Interpelacja
6/2024/PJ

Mając na uwadze trwającą realizację inwestycji budowy krytego pneumatyczną powłoką boiska piłkarskiego na obiektach MOSIR Zgierz oraz robotach towarzyszących związanych z przebudową wału łuczniczego gdzie ostatnio awarii legł strzałochwył zwracam się o przedstawienie następujących informacji oraz dokumentów:

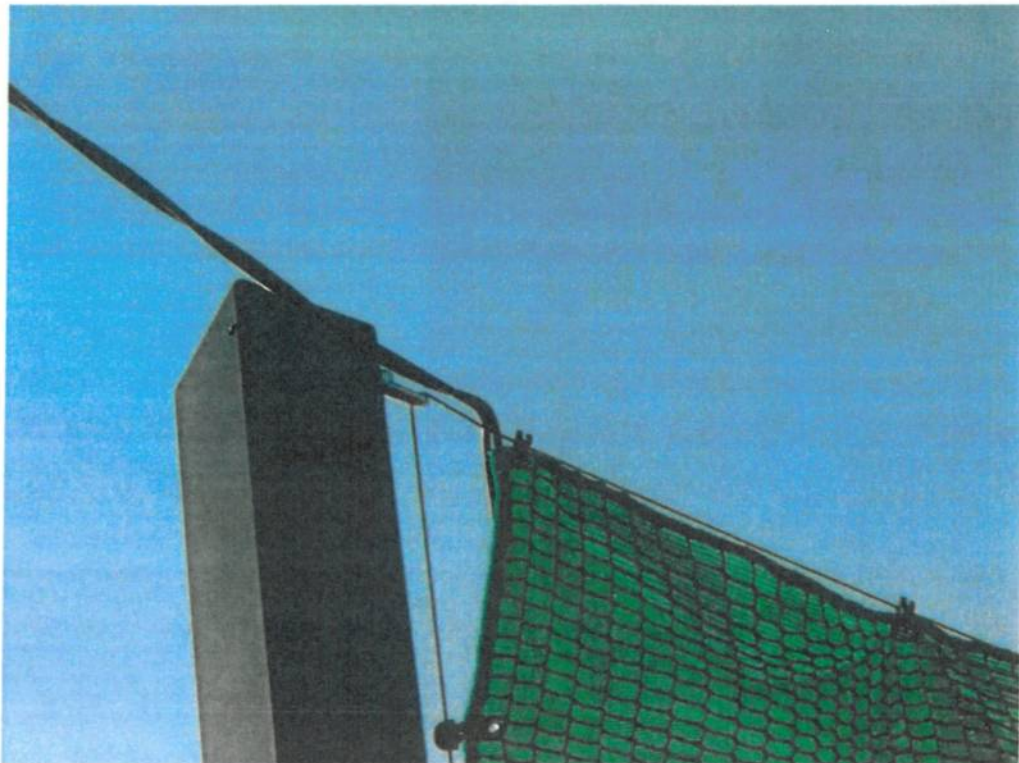
- Dlaczego kabel zasilający oświetlenie boisk (foto w załączeniu) w sposób niezabezpieczony został swobodnie przewieszony przez strzałochwyt? Czy to docelowe rozwiązanie akceptowane przez nadzór inwestorski?

- Czy stalowa konstrukcja strzałochwytu została prawidłowo uziemiona instalacją odgromową? Jeśli tak to poproszę o przedstawienie stosownych protokołów z pomiaru rezystancji uziemienia.
